Kreis Herzogtum Lauenburg Postfach 1140 23901 Ratzeburg

## 2. Fortschreibung des städtebaulichen Rahmenplanes der Stadt Ratzeburg hier: Stellungnahme

Ausgang aus:  
Rehmitplatz  
Barmberg  
1990

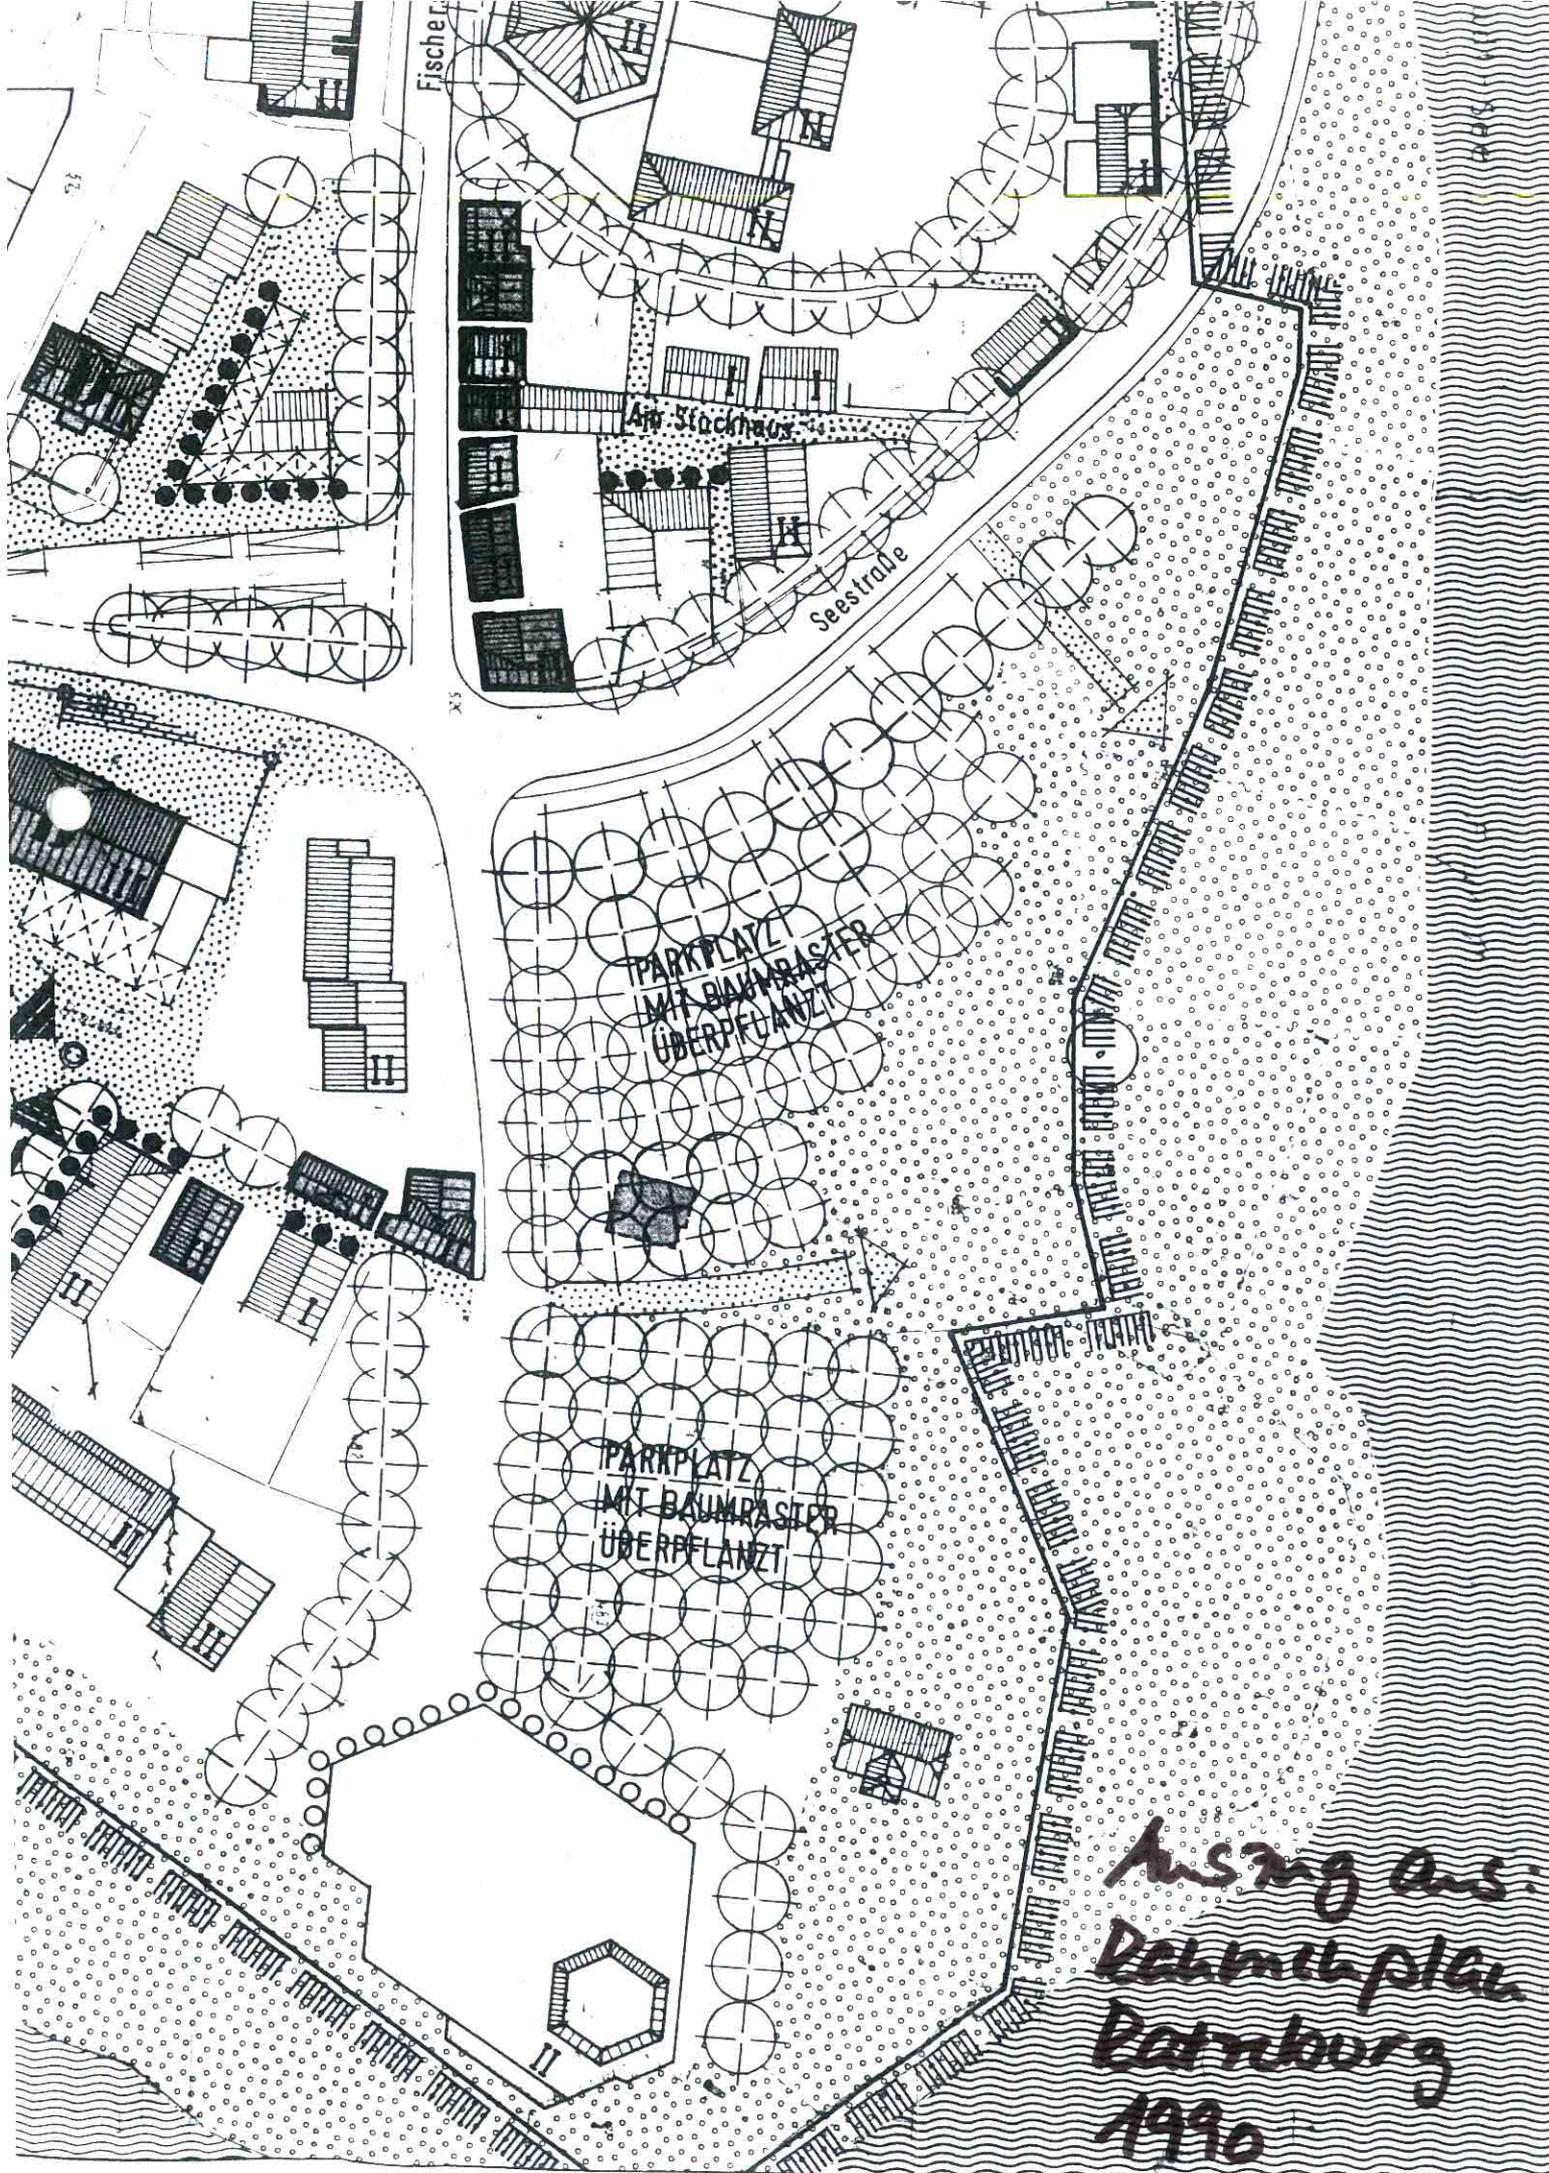
Unverständlich ist die Abbildung 15 Ausschnitt Gestaltungskonzept 1990. Die mir vorliegende Fassung von 1990 (siehe Anlage) entspricht nicht dem dargestellten Gestaltungskonzept. Der Gestaltungsplan sieht Parkplätze „mit Baumraster überpflanzt“ vor. Diese ursprüngliche Rahmenplanung entspricht einer denkmalgerechten Planung.
